# 2a – Conclusions et avis

## Permis de construire un stade de football, dénommé ARKEA PARK

**Enquête publique unique 250012/35**

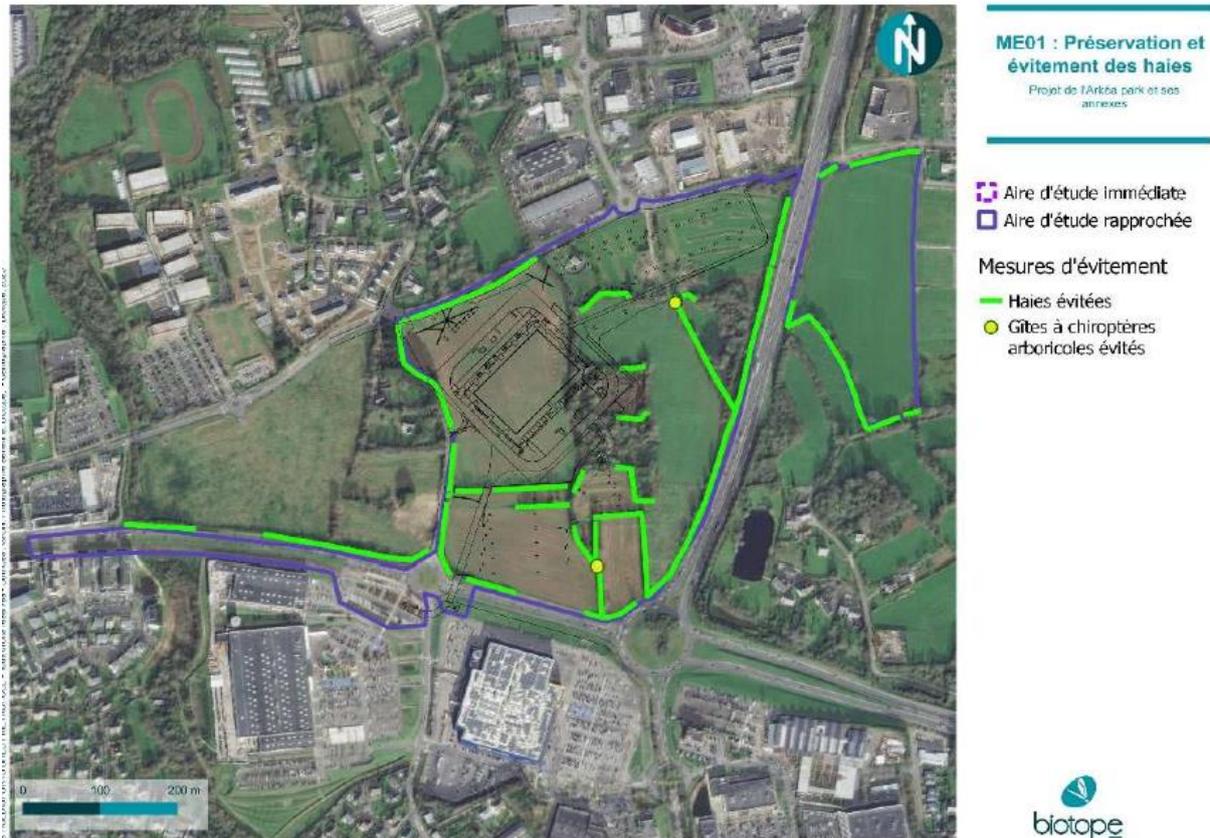
**Le public** a relevé que : « selon le rapport de la MRAe, « le projet s'inscrit sur un ensemble de plus de 20 ha de terres agricoles préservées qui constitue un corridor écologique potentiel entre la vallée du Stang Alar et celle du Costour, toutes deux identifiées comme réservoirs de biodiversité à conforter à l'échelle locale ». Il s'inquiète de l'incidence des travaux et installations sur cet espace et prône d'éviter de dégrader la nature plutôt que de réduire ou compenser les dégâts occasionnés.

Le site d'implantation du projet constitue l'un des derniers espaces naturels de l'aire urbanisée autour de la ville de Brest, cet espace est susceptible de créer une connexion entre les vallées du Stang Alar et le Costour, identifiés comme cœur de biodiversité à conforter à l'échelle locale et constitue un espace de déplacement potentiel pour la faune.

*Concernant les continuités écologiques entre les vallées du Stang-Alar et du Costour, les inventaires et observations réalisés sur site par les écologues de la société Biotope ont permis de définir les continuités écologiques locales (Cf. carte ci-après).*

*En synthèse Biotope conclut que l'aire d'étude globale se situe dans un secteur de connectivité relativement faible, au sein d'espaces urbains ou à vocation urbaine.*

*La vallée du Stang-Alar, à l'ouest de l'aire d'étude globale, a été identifiée en tant que cœur de biodiversité à préserver ; une mise en réseau de cette vallée avec les cœurs de biodiversité situés plus à l'est est indiqué dans les Orientations d'Aménagements et de Programmation avec la présence d'une Armature Verte Urbaine qui passe au-dessus de l'aire d'étude rapprochée.*

*Le travail de conception avec l'appui de Biotope a permis de préserver par évitement un nombre important de haies, permettant de préserver les continuités constatées, sur le site du projet, entre les vallées comme le montre la cartographie ci-après.*
